原子燃料工業株式会社東海事業所の核燃料物質の加工の事業
に係る保安規定変更認可申請書の一部補正について

加工施設保安規定の変更の一部補正

核燃料物質の加工の事業に係る保安規定
新 旧 対 照 表

令和2年3月
原子燃料工業株式会社
東海事業所

添2の図2 資機材保管場所とアクセスルート

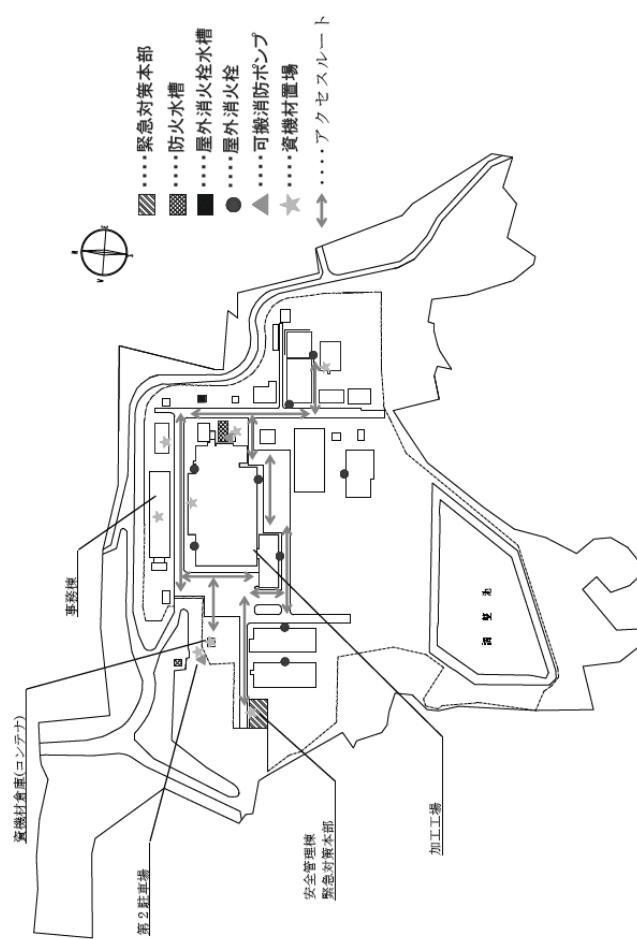
変更の理由(6)
資機材保管場所とア
クセスルートの配置
の明確化のため、図
を追加する。
